## MCHH-Ø25/Ø40 外觀變更通知

MCHH-Ø25/Ø40 平行齒輪夾爪，將進行如下述變更，很抱歉造成客戶困擾，敬請理解配合，謝謝。

MCHH-Ø25/Ø40

變更內容

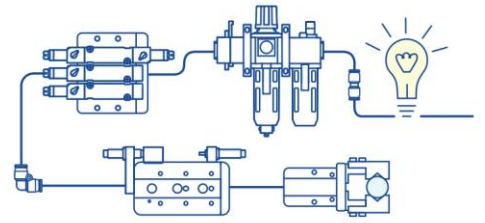
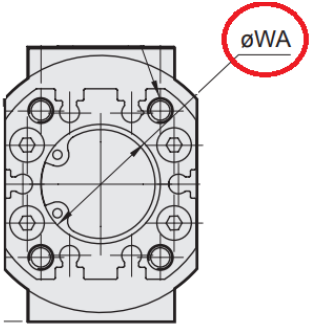
優化產品性能，統一產品安裝特性。

2018/06/27 起，更換為新底座安裝尺寸與傳感器。

變更前	變更後
傳感器		
	PS 傳感器	RDFE 傳感器
底座 安裝		
尺寸	<p>MCHH-Ø25 : 直徑 26 高度 2</p> <p>MCHH-Ø40 : 直徑 42 高度 2</p>	<p>MCHH-Ø25 : 直徑 26 深 1.5</p> <p>MCHH-Ø40 : 直徑 42 深 2</p>
